### WYJAŚNIENIA TREŚCI SWZ

Dane	Opis
Tryb postępowania	art. 275 pkt 1. PZP
Nazwa zamówienia	Budowa budynku garażowego remizy dla Ochotniczej Straży Pożarnej w miejscowości Buków
Znak sprawy	05/2024
Data pisma	12.04.2024

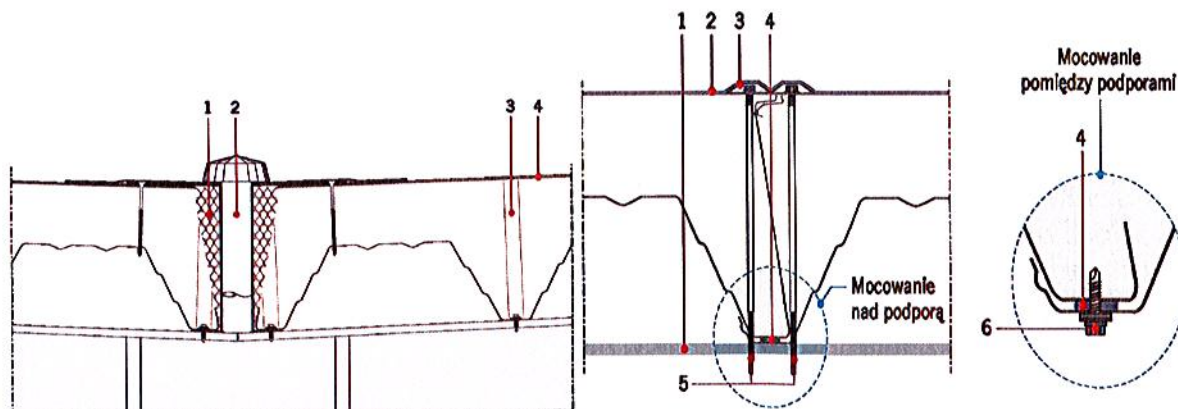
W projekcie pominięto płatwie na konstrukcji dachowej gdzie są one konieczne do montażu płyt warstwowych na dachu. Proszę o uzupełnienie wraz z podaniem przekroju i ilości potrzebnych do prawidłowego montażu.

*Dla celów projektowych przyjęto, że dach zostanie pokryty płytami warstwowymi o głębokim tłoczeniu blach po stronie dolnej, gdzie przetłoczenie blachy pełni funkcję płatwi (patrz załączone rysunki), co przy niewielkim rozstawie dźwigarów dachowych jest wystarczające ze względów konstrukcyjnych.*
